RZP.271.17.2024.IM.1103

Dotyczy przetargu nieograniczonego na: „Budowę krytej pływalni wraz z zagospodarowaniem terenu w ramach zadania pn.: "Basen miejski przy ul. Chyliczkowskiej”.

Pytania - Pakiet 36

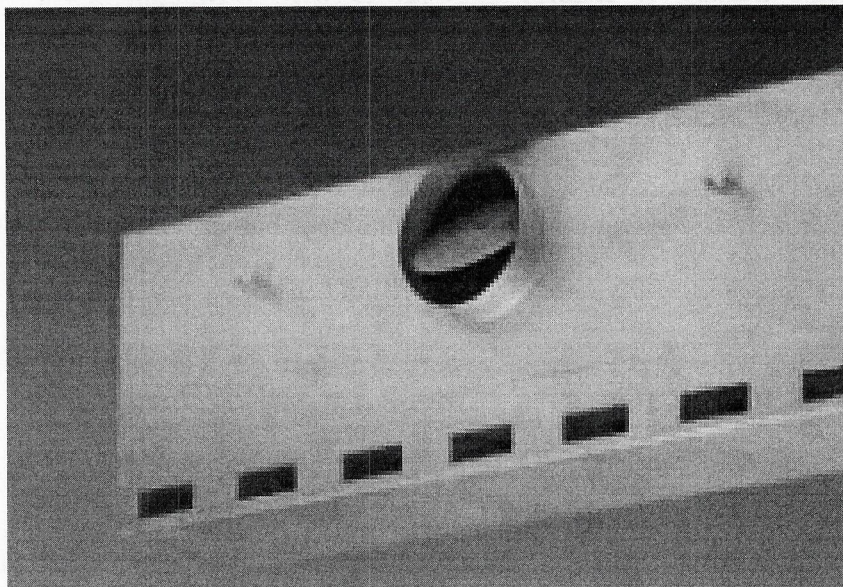
„Prosimy o wyjaśnienie, w zakresie nawiewników szczelinowych wzdłuż fasady szklanej. Basen rekreacyjny -> na rysunkach opisane są jako „n=5” (5 szczelin), natomiast w opisie mowa jest o nawiewnikach szczelinowych AL. 9x8 mm.” – Prosimy o informację jakie nawiewniki należy przyjąć.”

Nawiewniki należy przyjąć do wyceny zgodnie z zestawieniem materiałów nawiewnik 9 szczelin po 8 mm każda.

N5	9	1	$V = 1179 \text{ m}^3/\text{h}/\text{mb}$	Nawiewnik szczelinowy basenowy L=3 m, ilość szczelin 9, rodzaj szczeliny 9x8	L= 3000	H= 184
N5	10	12	$V = 1179 \text{ m}^3/\text{h}/\text{mb}$	Nawiewnik szczelinowy basenowy L=3 m, ilość szczelin 9, rodzaj szczeliny 9x8	L= 3000	H= 184

1. WENTYLACJA

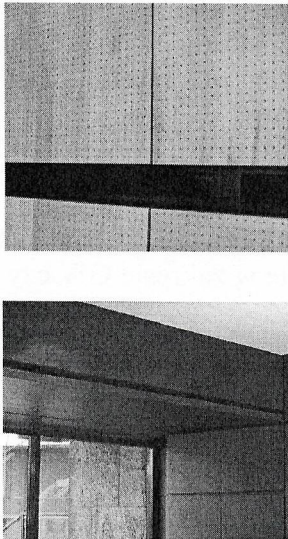
„Prosimy o uzupełnienie w zakresie wentylacji dla układu N3. Zgodnie z opisem dla systemu N3 nawiew odbywa się „za pomocą nawiewników szczelinowych umieszczonych w ścianach holu”. Nawiewniki te nie zostały ujęte w zestawieniu materiałowym. Prosimy o podanie typu nawiewnika, ilości szczelin.”

Należy zastosować poniższe nawiewniki:

N3	5	$V = 440 \text{ m}^3/\text{h}$; $\Delta p \leq 15 \text{ Pa}$; $L_{wa} \leq 25 \text{ dB(A)}$	Nawiewnik rotacyjny liniowy skrzynka rozprężna z króćcem z tyłu fi 200 wykonanie specjalne	L= 1000	H= 56	n= 1	D= 280
N3	2	$V = 370 \text{ m}^3/\text{h}$; $\Delta p \leq 15 \text{ Pa}$; $L_{wa} \leq 25 \text{ dB(A)}$	Nawiewnik rotacyjny liniowy skrzynka rozprężna z króćcem z tyłu fi 200 wykonanie specjalne	L= 1000	H= 56	n= 1	D= 280

Ponadto elementy widoczne instalacji (w tym powyższe nawiewniki) opisane zostały w zakresie architektury w „Standardzie widocznych elementów instalacji” – Standard nr 9.

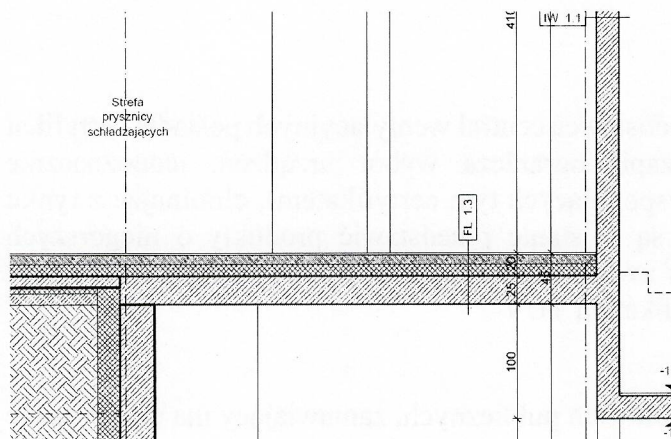
„Prosimy o informację co z doborami central wentylacyjnych, które były wykonywane na etapie opracowywania projektu (dobrano wówczas urządzenia z certyfikatem TÜV), które obecnie nie spełniają zapisów SWZ z uwagi na wprowadzenie nadrzędnego dokumentu nad projektem(tj. OPZ), wskazującego konieczność przedstawienia certyfikatu Eurovent?”

Dobór central dokonany w projekcie jest przykładowy, ma charakter referencyjny, określając minimalne założone przez Projektanta parametry techniczne. Zamawiający ma prawo, zapisami w Opisie Przedmiotu Zamówienia, doprecyzować sformułowania określone w projekcie. Wykonawca ma pełną swobodę w wyborze producenta urządzeń, pod warunkiem zachowania wymogów minimalnych zapisanych w projekcie oraz OPZ. Zgodnie z poprzednimi odpowiedziami Zamawiający dopuszcza certyfikaty wydane przez Eurovent Certita Certification, TÜV Süd oraz instytucję AHRI .

Przekrój S1

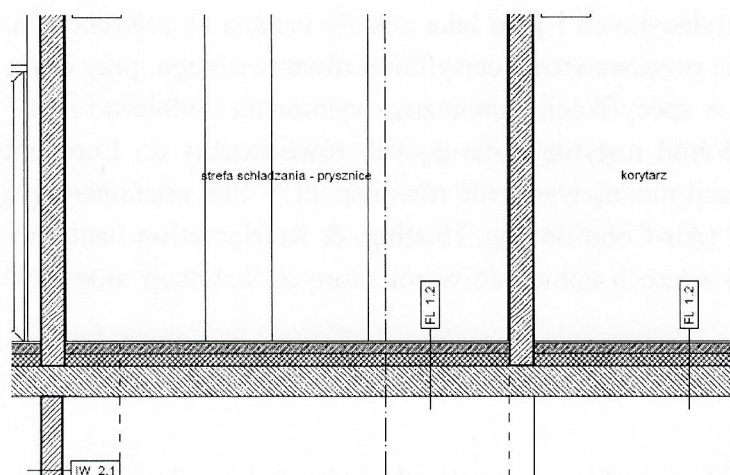
„Prosimy o potwierdzenie jakie warsty posadzkowe należy wykonać w strefie saun na stropie. Wg przekroju S1 w pomieszczeniu schładzającym oznaczono posadzkę FL 1.3, natomiast w tym samym pomieszczeniu wg przekroju S7 występuje posadzka FL 1.2. Które rozwiązanie jest nadrzędne?”

Rozbieżność została poprawiona. Zamawiający udostępnił poprawione przekroje w dokumentacji 9 maja 2024 roku na stronie prowadzonego postępowania wraz z Odpowiedziami na pytania 5 - 09.05.2024r.

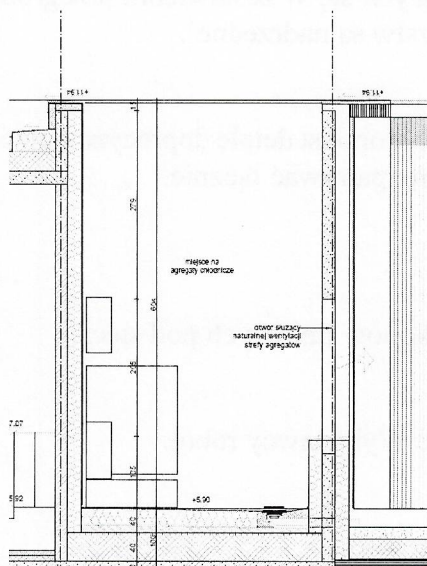
„Z rys. P2001_PW_A_ST_-_1201 oraz P2001_PW_A_ST_-_1202 wynika, że ściany z betonu architektonicznego wykonane są jako okładzina z płyt z betonu architektonicznego, a nie jak wskazano w standardzie wykończenia ścian WF-060 - beton architektoniczny (konstrukcyjny). Prosimy o weryfikację, ze względu na różnice w cenie między rozwiązaniami.”

„W nawiązaniu do pytania dotyczącego betonu architektonicznego, jeśli ściany mają zostać wykonane w OKŁADZINIE z płyt z betonu architektonicznego, prosimy o załączenie specyfikacji dla tego materiału.”.

Ściany zaprojektowano jako wykonane z betonu architektonicznego – konstrukcyjnego. Widoczne na wskazanych rysunkach 1201 oraz 1202 podziały należy uzyskać za pomocą dedykowanych akcesoriów np. list fazujących tzw. dreikant trapezowych / trójkątnych – zgodnie z detalami.

Brak okładzin z płyt z betonu architektonicznego w projekcie. Wszystkie ściany z betonu architektonicznego są ścianami konstrukcyjnymi.
